Dodatok č. 3 k Zmluve o dielo

- Zmluvné strany uzatvorili dňa 31.07.2025 Zmluvu o dielo v znení Dodatku č. 1 zo dňa 07.08.2025 a Dodatku č. 2 zo dňa 07.01.2026, ako výsledok verejného obstarávania zákazky na uskutočnenie stavebných prác s názvom „Modernizácia chodníkov a vjazdov na ulici SNP v Dolných Lovčiciach“ podľa zákona č. 513/1991 Zb. Obchodný zákonník v znení neskorších predpisov (ďalej len „Obchodný zákonník“), v súlade s ponukou zhotoviteľa predloženou v rámci verejného obstarávania predmetu zákazky v zmysle § 108 zákona č. 343/2015 Z. z. o verejnom obstarávaní a o zmene a doplnení niektorých zákonov v znení neskorších predpisov (ďalej len ako „zákon o verejnom obstarávaní“) (ďalej len ako „Zmluva“).

Vec : Žiadosť o zmenu Zmluvy o dielo - využitie ekvivalentu k položke „palisády“, poníženie rozpočtu o práce na úseku k jednému domovému vjazdu.

City palisády 12 cm / 16,5 cm

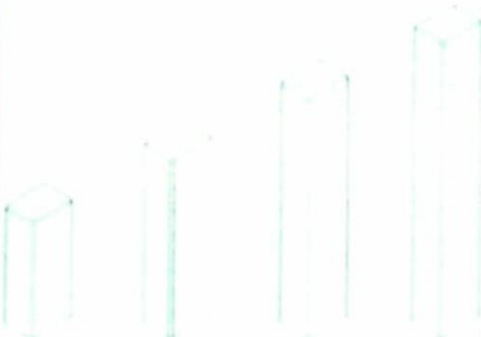
1. Využitie ekvivalentu k položke „palisády“ „Ostatné konštrukcie a práce – búranie“ položka číslo 57 a 58. Ide o zmenu rozmeru palisád z navrhovaného rozmeru 180 x 180 x 900 a rozmeru 180 x 180 x 600 na rozmer 120 x 160,5 x 1000

Namiesto položky rozpočtu č. 57 Palisády 180/180/900, navrhujeme osadenie palisád značky **Premac, rozmer 120 x 160,5 x 1000 v počte 139 kusov v sume za kus: 17,2 Eur bez DPH (21,16 Eur s DPH)**, z dôvodu že navrhovaný presný druh palisád vo výkaze výmer sa už nevyrába.

Deklarujeme, že navrhovaný materiál má lepšie kvalitatívne vlastnosti (ide o zvnútra plné palisády namiesto dutých) a teda požadujeme aby jednotková cena položky č. 57 ostala zachovaná pre novú navrhovanú položku palisád. Počet kusov novo-navrhovaných palisád zodpovedá rovnakej projektovanej ploche osadenia ako nahrádzané palisády.

S navrhovanou zmluvou
súhlasím
